Se pronuncia respecto a consulta de pertinencia de ingreso al Sistema de Evaluación de Impacto Ambiental del proyecto "Modificación Camino de Acceso del Proyecto Parque Fotovoltaico Granja Solar".

RESOLUCIÓN EXENTA N° 00057

IQUIQUE, 04 OCT. 2019

Figura 2. Proyecto modificado - Nuevo camino de acceso

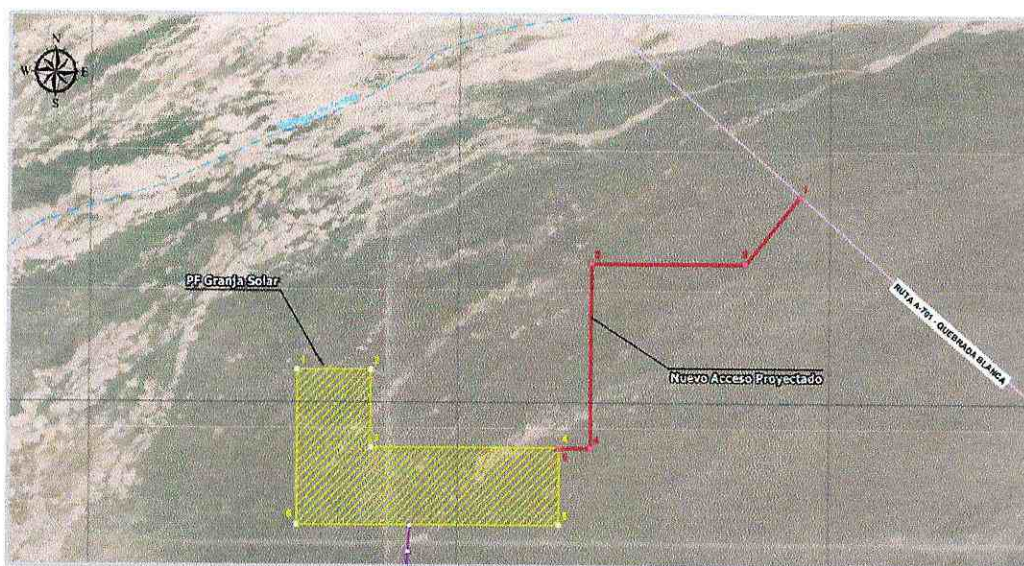
La modificación considera una nueva localización de ingreso al proyecto desde Ruta 5 (Panamericana Norte), pasando por Ruta A - 701 (Quebrada Blanca) y luego por camino de acceso hasta llegar al Parque Fotovoltaico Granja Solar, el que tendrá una extensión aproximada de 6 km (Figura 2), según las siguientes coordenadas geográficas:

- La localización del nuevo camino de acceso se ubicará aproximadamente a 9,6 km de distancia del camino de acceso del proyecto original por Ruta A - 701 (Quebrada Blanca), considerando una extensión de 6 km (desde Ruta A - 701 hasta la entrada del Parque Fotovoltaico Granja Solar), lo que supone en términos de superficie un uso de suelo de 5.8 hectáreas, sin embargo, la modificación no generaría aumento en las emisión atmosféricas ni de ruido, dado que se acota la extensión del camino de acceso y se mantienen las características constructivas (sección tipo) del proyecto original.

1. Que, la ejecución del proyecto "Modificación Camino de Acceso del Proyecto Parque Fotovoltaico Granja Solar", no constituye un cambio de consideración, por lo que no requiere que en forma previa a su ejecución, sea sometida al SEIA, según lo establece la Ley N° 19.300 Sobre Bases Generales del Medio Ambiente y su Reglamento. Lo anterior, sin perjuicio de las autorizaciones sectoriales que se requiera, las que deberán ser tramitadas y aprobadas ante los servicios competentes.

Figura 3. Sección Transversal tipo nuevo camino de acceso

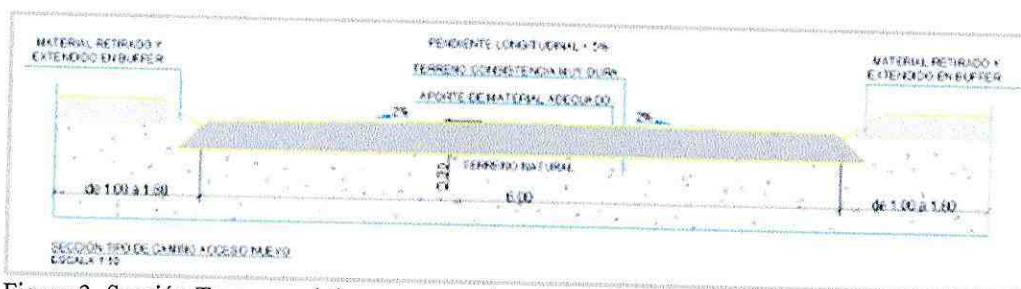
El nuevo camino de acceso conservará las características constructivas del proyecto original, tendrá la misma sección con un ancho de plataforma de 6 metros y un sobre-ancho (buffer) de 1 a 1,8 metros paralelo al camino (Figura 3).
